ADENDUM #1

A las compañías que retiraron las Bases de Licitación Privada **LP-MPC-GT-11-2025**
"PAVIMENTACIÓN 2 CALLE PUEBLO NUEVO, PUERTO CORTÉS, CORTÉS,
HONDURAS", se les da conocer lo siguiente:

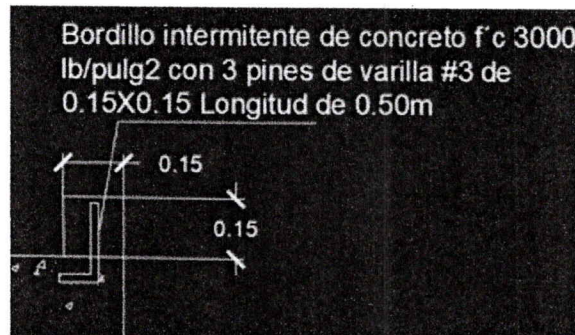
5. Favor proporcionar el plano de distribución de juntas, en donde se indique la cantidad y distribución de juntas longitudinales y transversales.
R/=

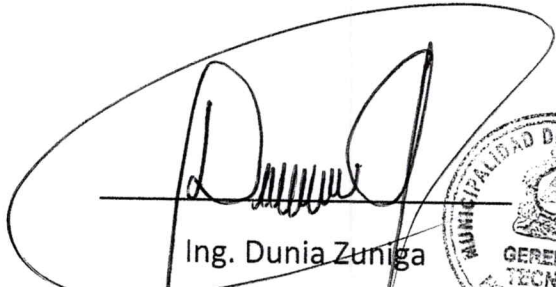
7. Favor proporcionar el detalle típico del bordillo, ya que no se indica si va ser corrido o intermitente, si fuera intermitente, dar las dimensiones de l bordillo y los espacios entre ellos.
